■前回（11/15）協議会の意見

全体平面図

断面図 (S=1/200)

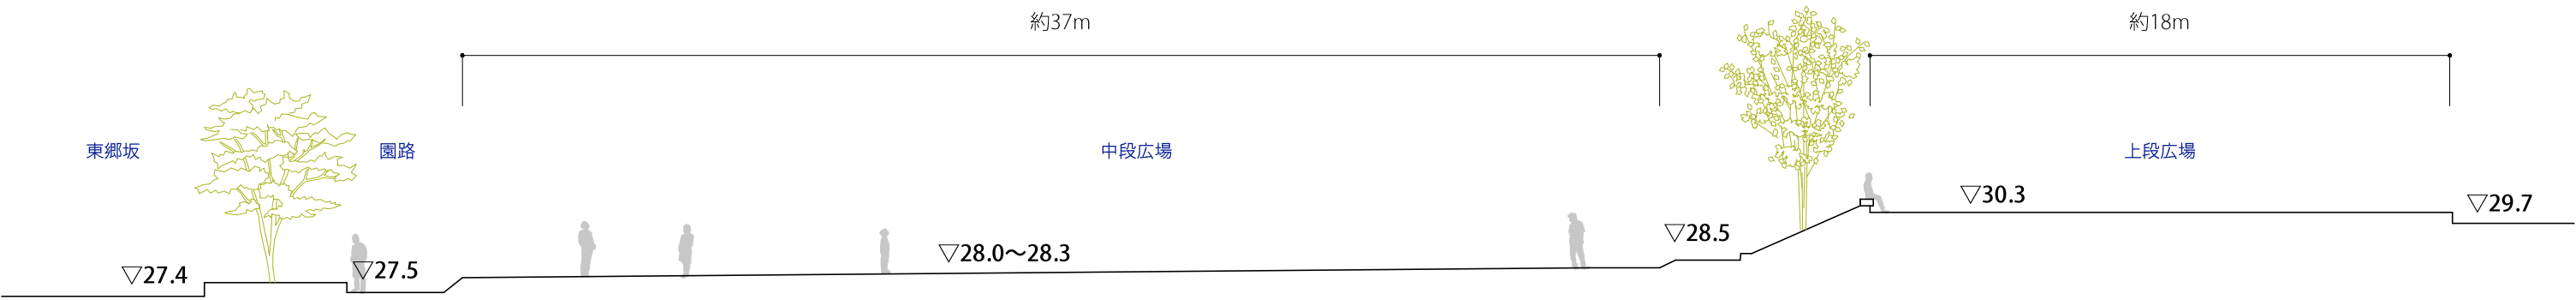
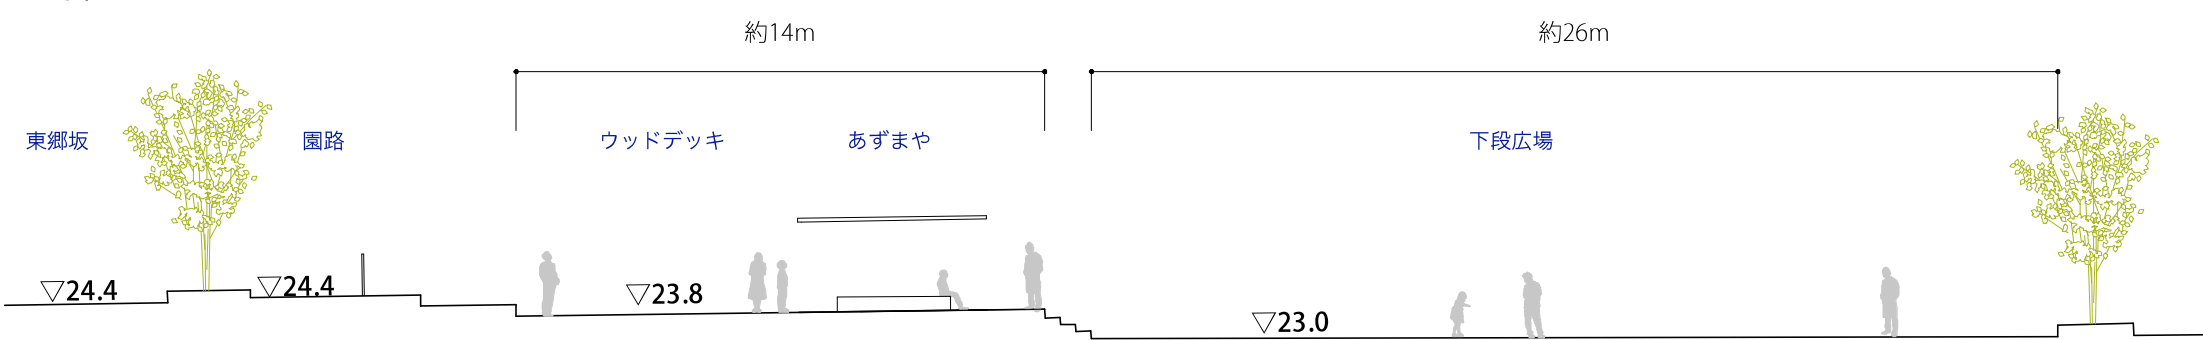
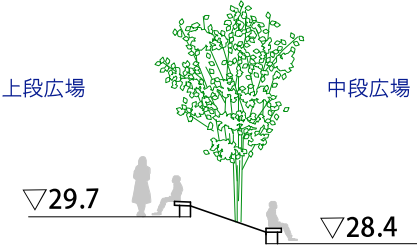
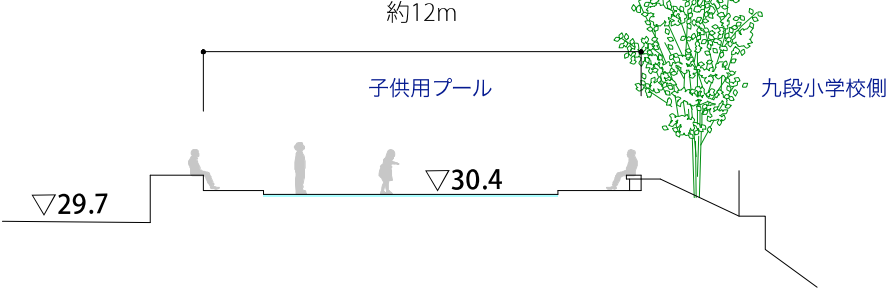
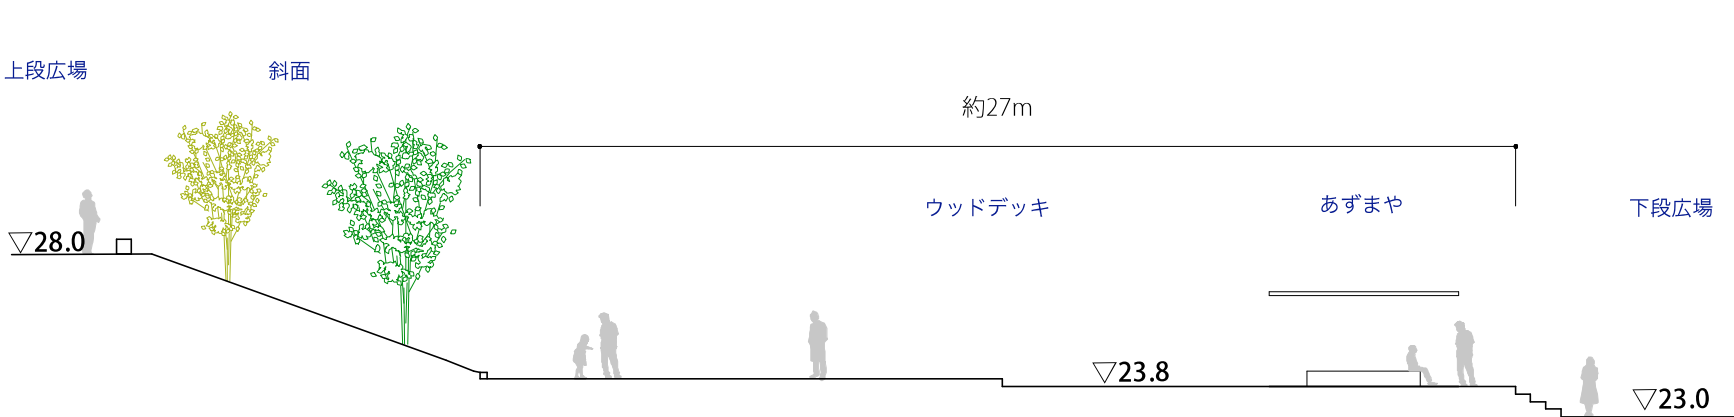
- 01-1 ・噴水と水飲み場を分離する → 全体平面図
01-2 ・子供用プールの仕切り対応

- 03-1 ・下段のライオン像の扱いについて
03-2 ・井戸枠の設置方法 → 全体平面図

- 06 ・バギー等の車止め対応 → 施設平面図
07 ・ちよくるの配置について → 全体平面図

子供用プール
日よけキャノピー
01-1 噴水と水のみを分離
01-2 仕切りについては夏季に仮設仕切りにて対応

03-1 ライオン像(小)の設置

03-2 井戸枠の設置・利用

時計
07 ちよくるの配置を変更
ちよくる (8台)
水飲み場
あずまや
トイレ+倉庫
ウッドデッキ
シンボルツリー
